Европейская экономическая комиссия**Комитет по внутреннему транспорту****Всемирный форум для согласования правил
в области транспортных средств****Рабочая группа по вопросам освещения
и световой сигнализации****Семьдесят восьмая сессия**

Другие правила:**Правила № 10 (электромагнитная совместимость)****Предложение по дополнению 2 к поправкам серии 05
к Правилам № 10 (электромагнитная совместимость)****Представлено Целевой группой по электромагнитной
совместимости (ЦГ по ЭМС)***

Воспроизведенный ниже текст был подготовлен ЦГ по ЭМС, с тем чтобы привести Правила № 10 в соответствие со стандартом CISPR 12 Международного специального комитета по радиопомехам (МСКРП) на предельные значения в узком диапазоне и последними разработками в рамках стандарта CISPR 12 (эквиваленты силовой сети, расположение электропроводки, зигзагообразная укладка и т.д.) в контексте режима зарядки транспортных средств. Изменения выделены жирным шрифтом в случае новых положений или зачеркиванием в случае исключенных элементов.

Частота в МГц (логарифмическая шкала)
(см. пункт 6.3.2.1 настоящих Правил)».

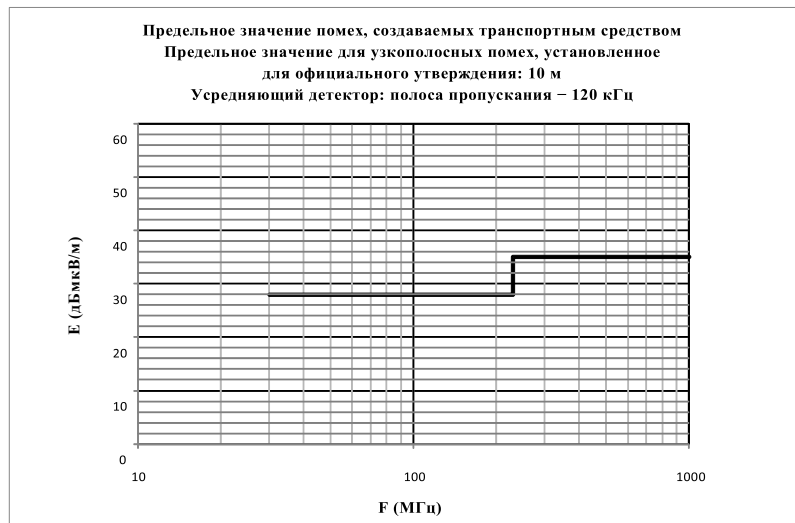
Рисунок изменить следующим образом:

<i>Предел E (дБмкВ/м) на частоте F (МГц)</i>	
30-230 МГц	230-1,000 МГц
E = 28	E = 35

«Добавление 8

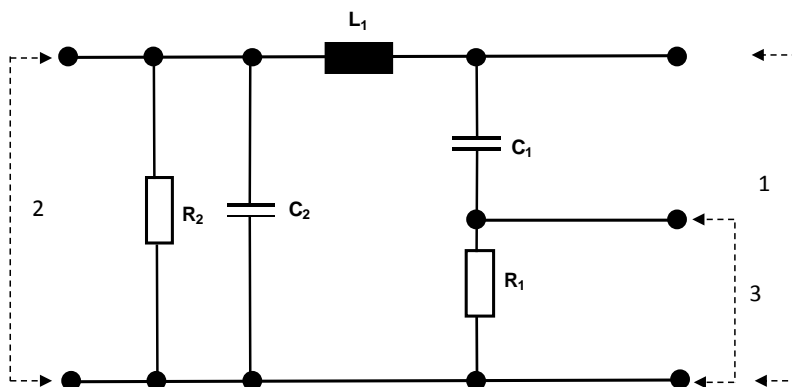
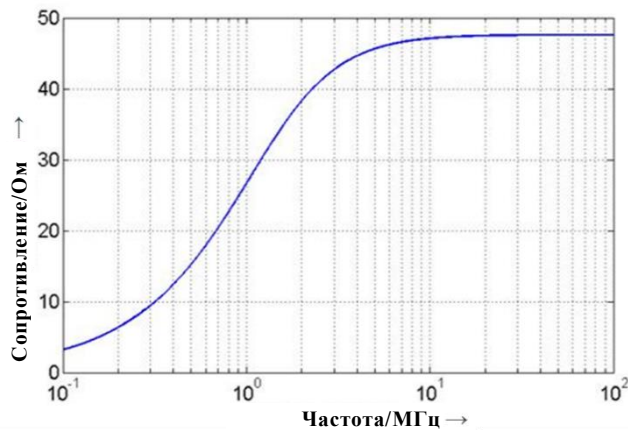
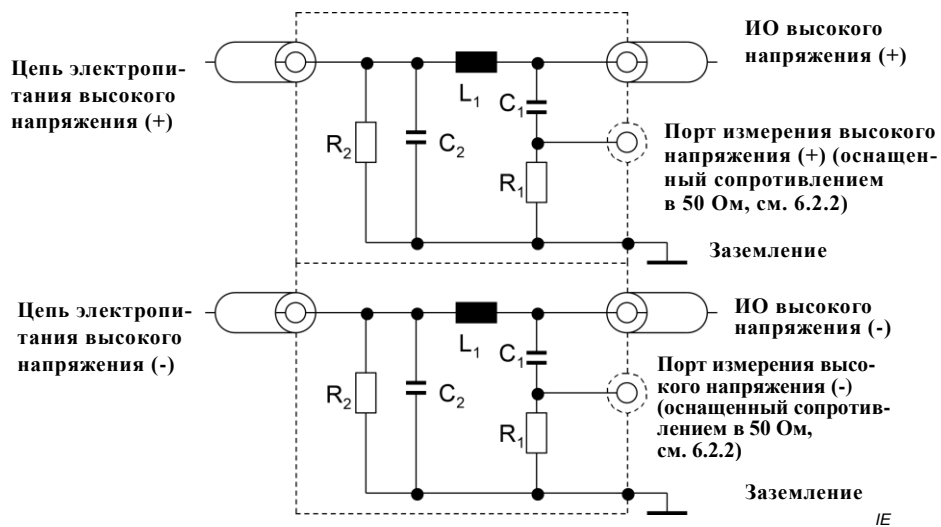
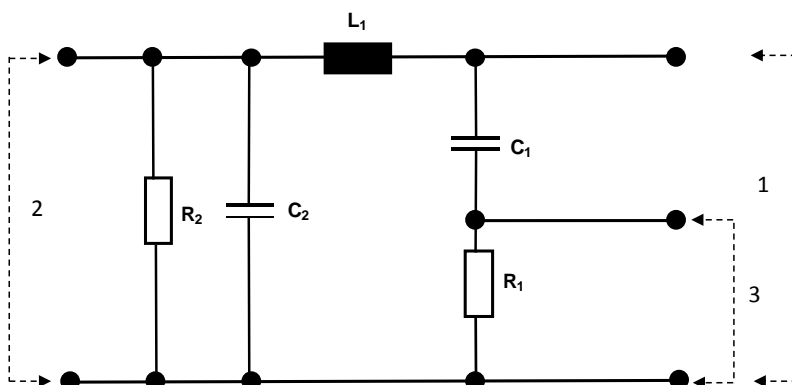
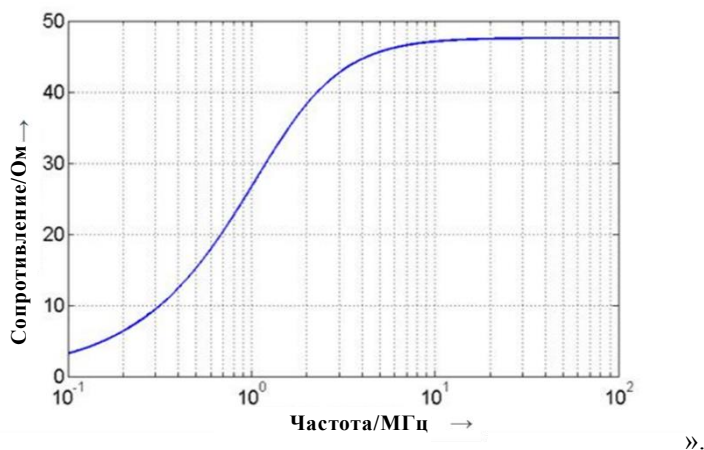
Добавление 8 изменить следующим образом:

9. Рисунки и таблицы, касающиеся высоковольтного(ых) ЭСС и ЭСС при зарядке от постоянного тока, обновлены для обеспечения их соответствия последним обновленным требованиям стандартов CISPR 12 и CISPR 25.

Рис. 3
Транспортное средство в конфигурации "режим зарядки ПЭАС
с подключением к электросети"

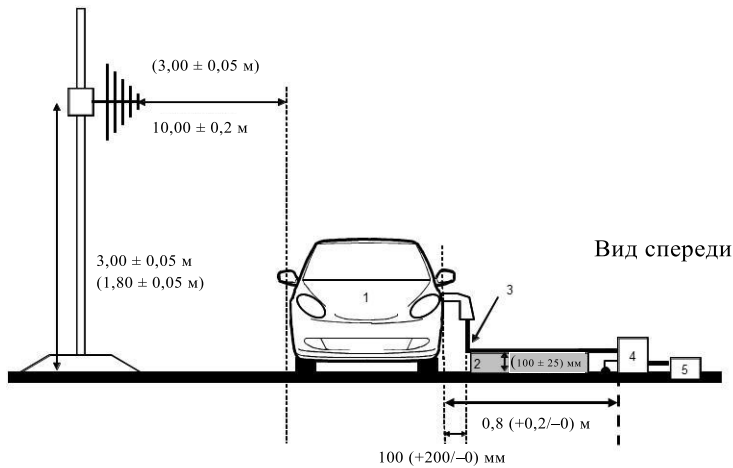
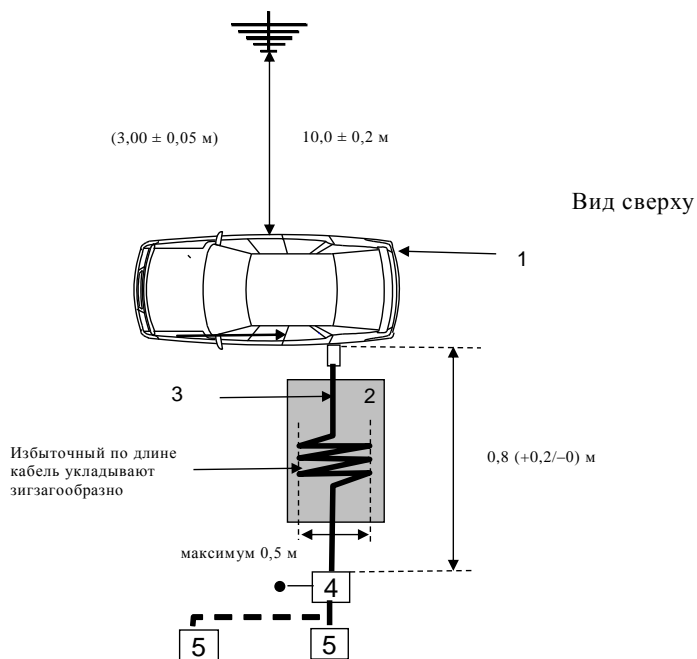
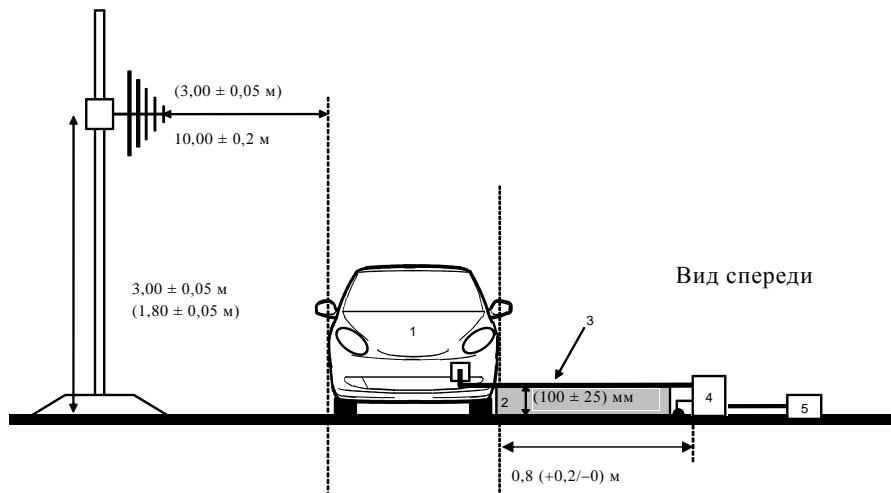
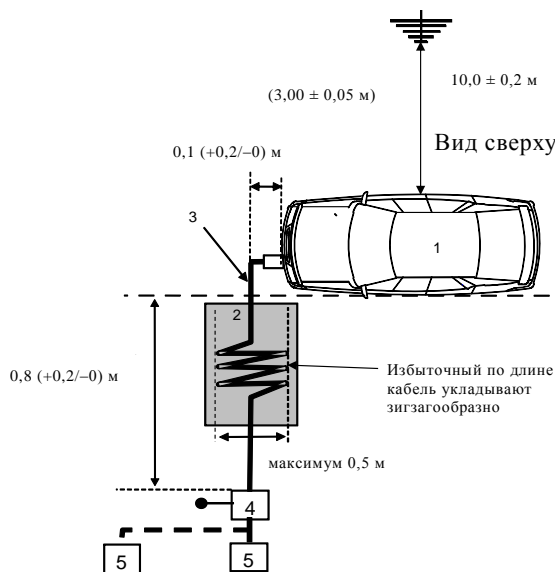
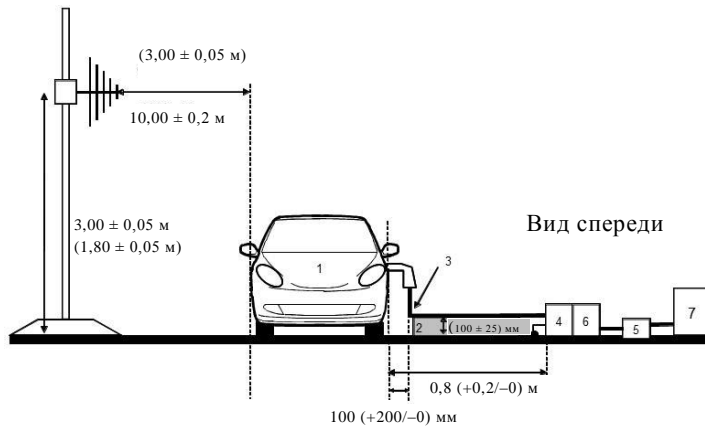
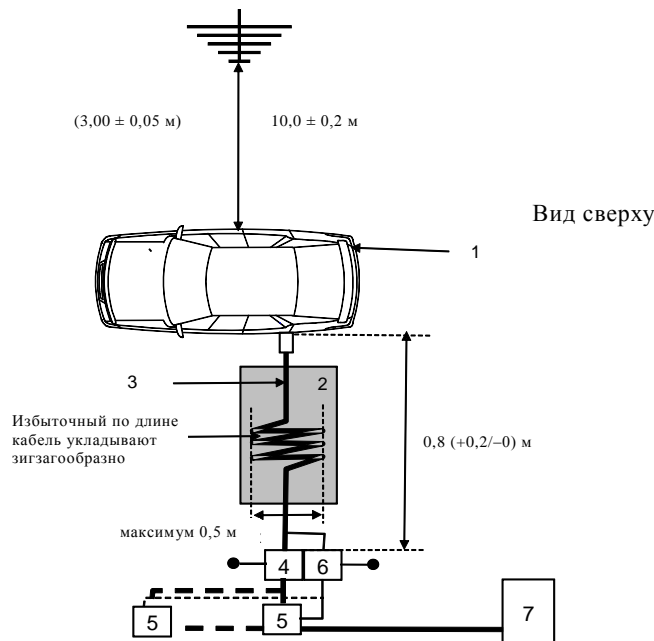
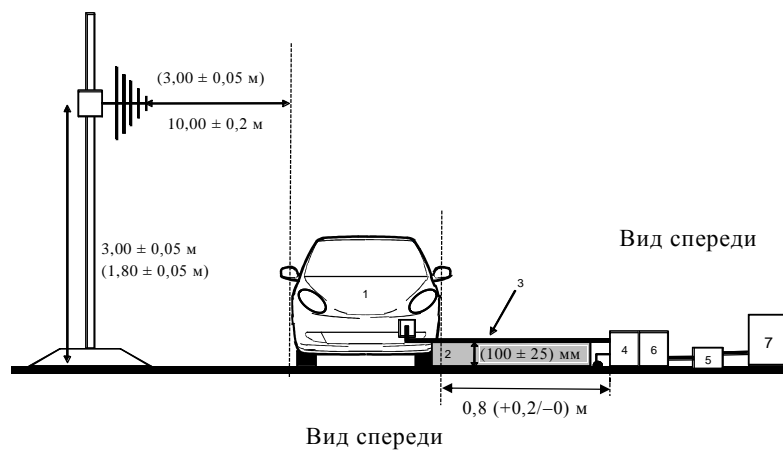
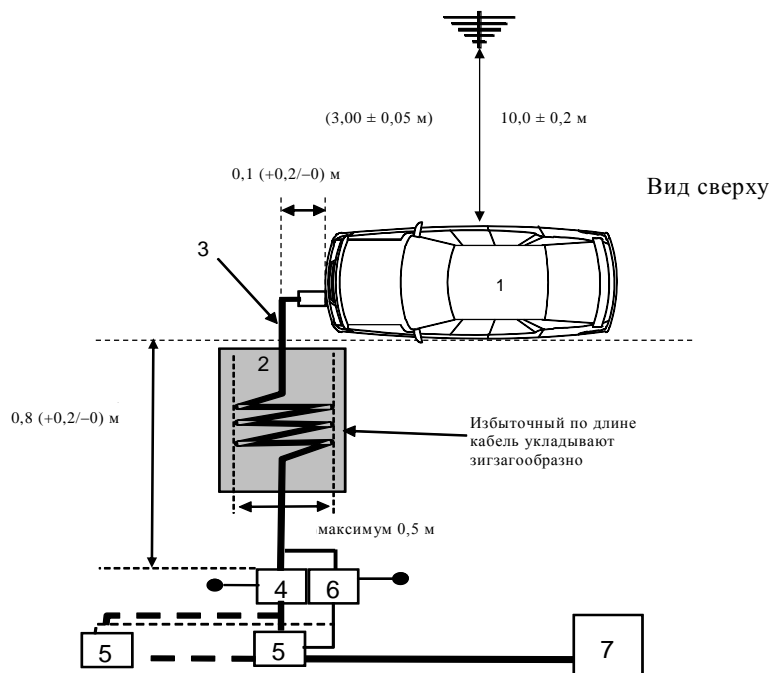
Добавление 1 изменить следующим образом:

13. Обновлены рисунки, касающиеся транспортных средств в режиме зарядки, для обеспечения их соответствия последним обновленным требованиям стандартов CISPR 12, CISPR 25 и ISO/TC22/SC32/WG3, касающимся испытательной площадки; изменено положение эквивалента силовой сети мотоцикла (ошибка) с указанием ЭСС и ЭСС при зарядке от постоянного тока; внесены также редакционные исправления и введены различные конфигурации (расположение вилки сбоку или спереди/сзади).

Рис. 4
Транспортное средство в конфигурации "режим зарядки ПЭАС
с подключением к электросети"

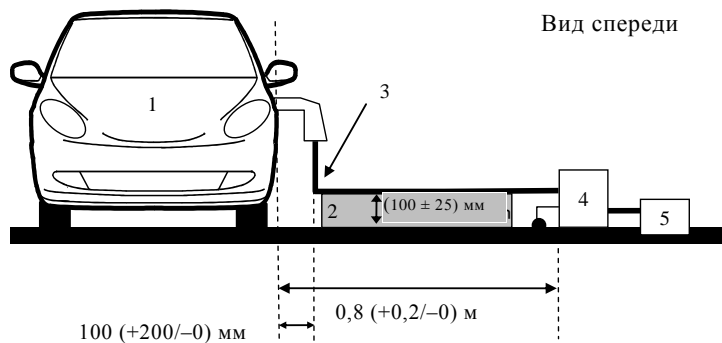
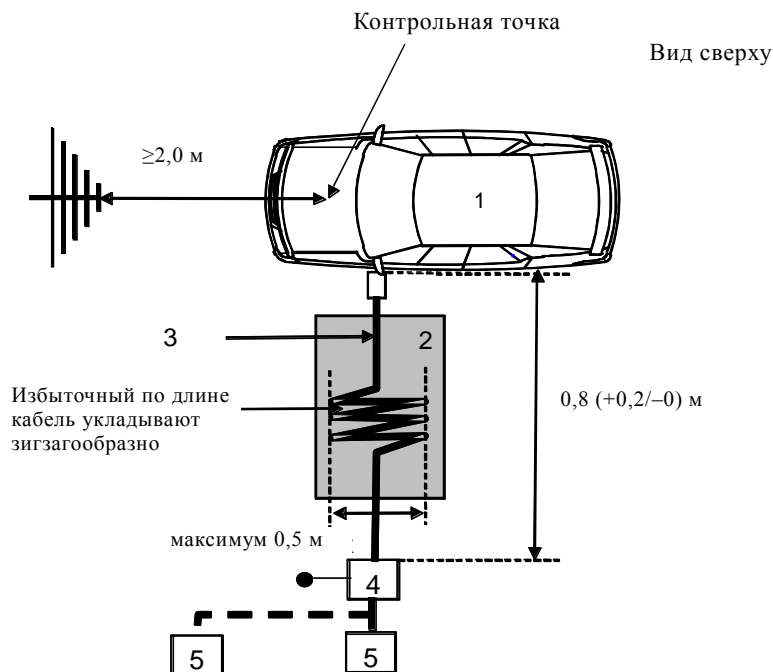
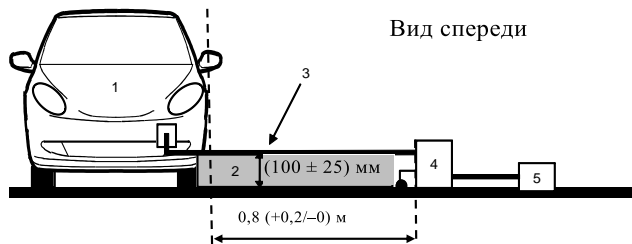
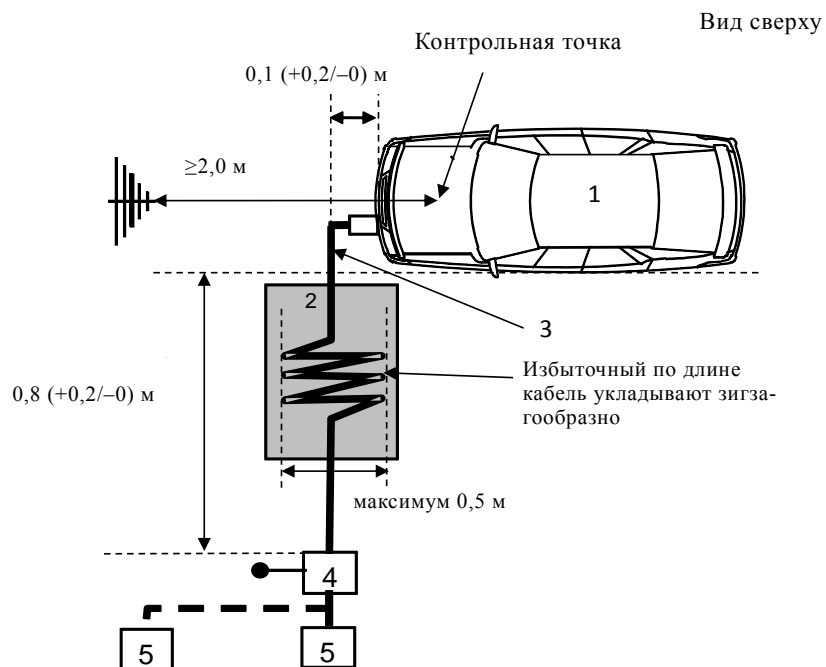
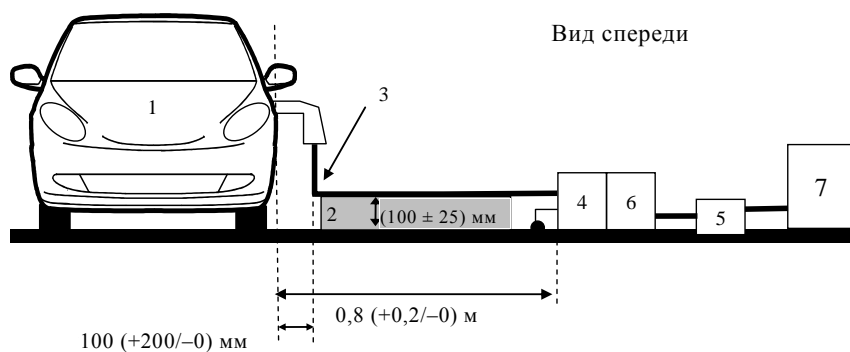
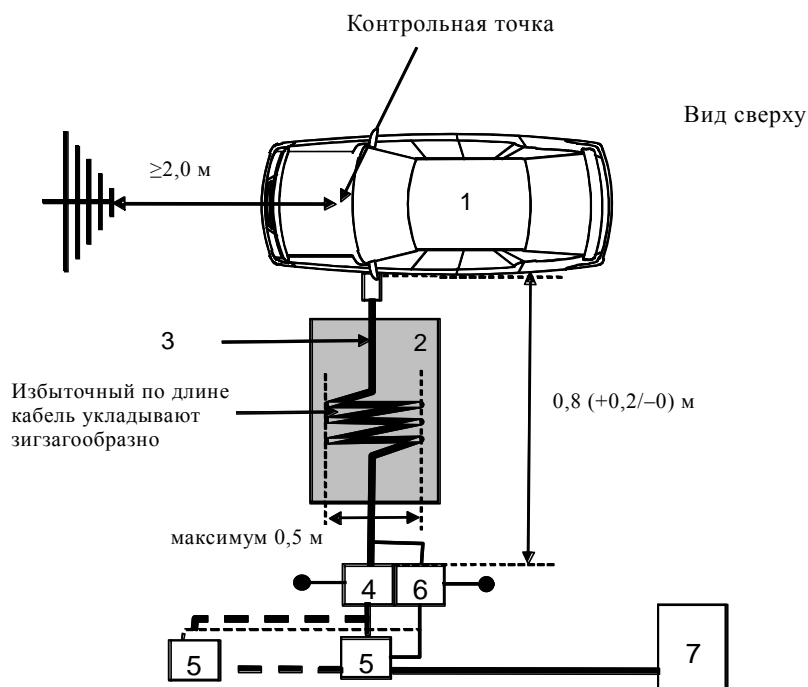
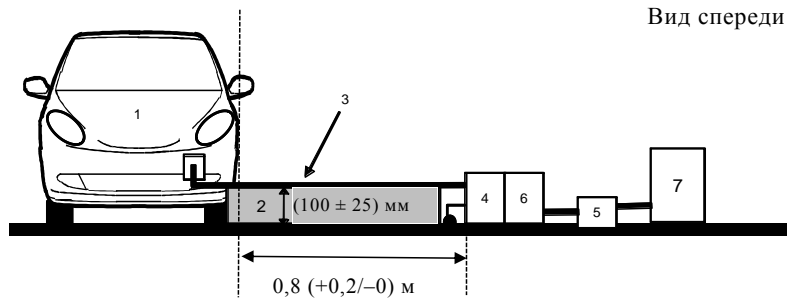
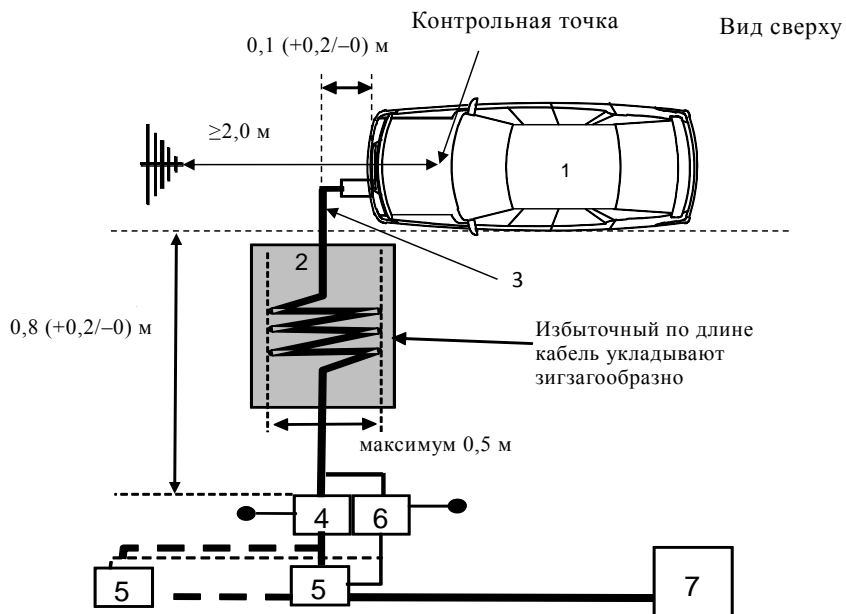
Добавление 1 изменить следующим образом:

Рис. 1

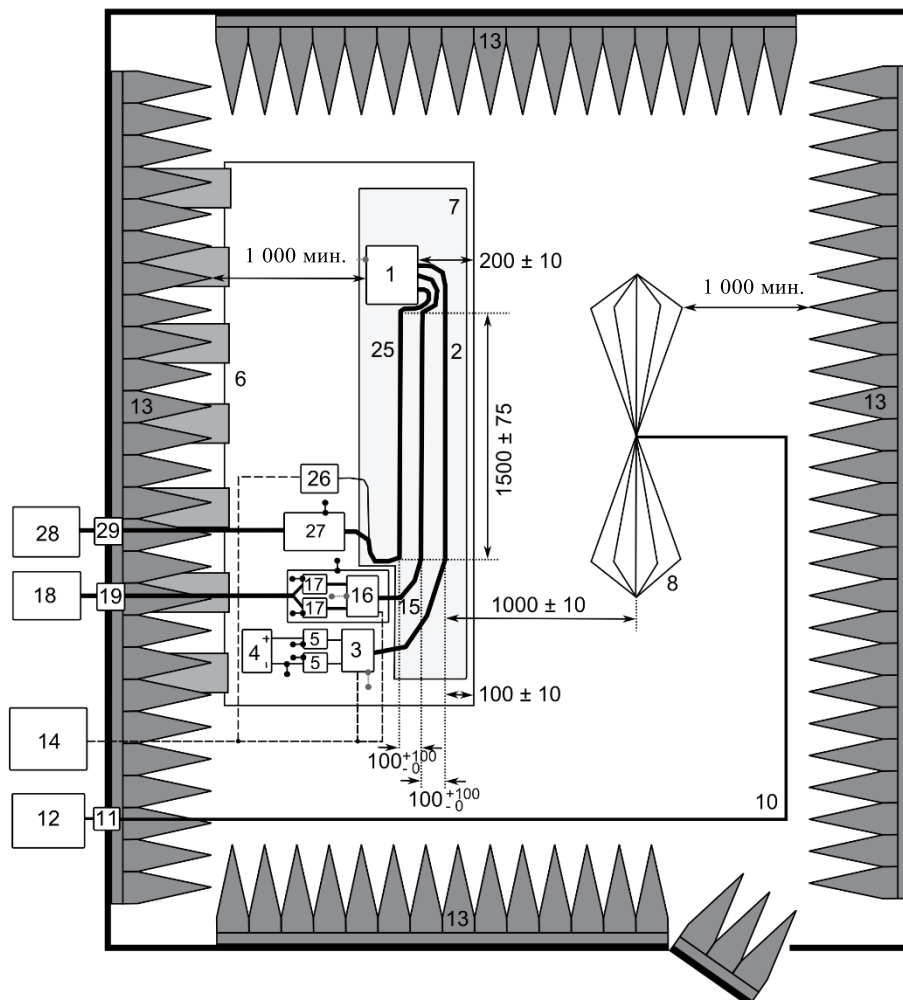
19. Обновлено рисунки, касающиеся ЭСУ в режиме зарядки, для обеспечения их соответствия последним обновленным требованиям стандартов CISPR 25 и ISO/TC22/SC32/WG3CISPR 12 на эквивалент(ы) силовой сети на основе указания ЭСС и ЭСС при зарядке от постоянного тока.

Рис. 1

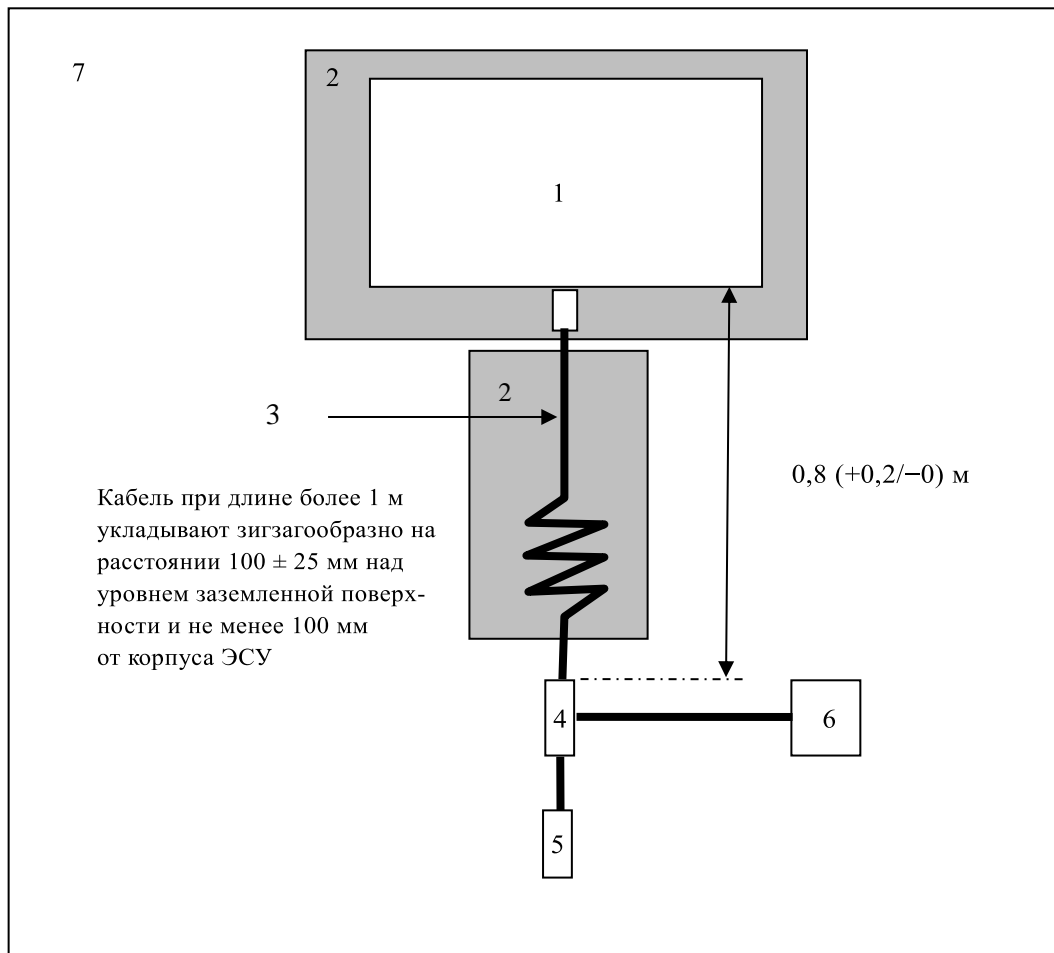
Приложение 19, добавление 1 изменить следующим образом:

Рис. 1
ЭСУ в конфигурации "режим зарядки ПЭАС с подключением к электросети" (напольное оборудование)

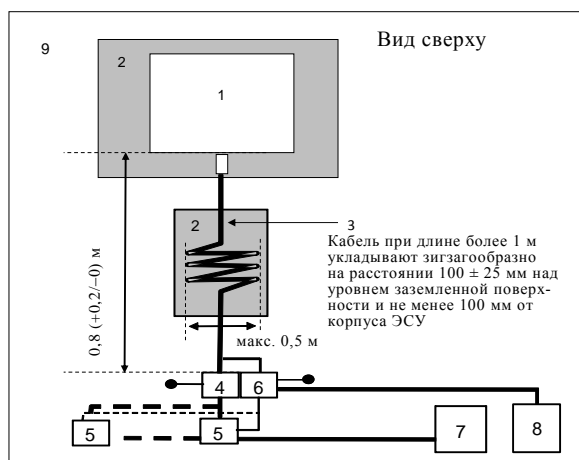
Приложение 20, добавление 1 исключить, заменив его следующим текстом:
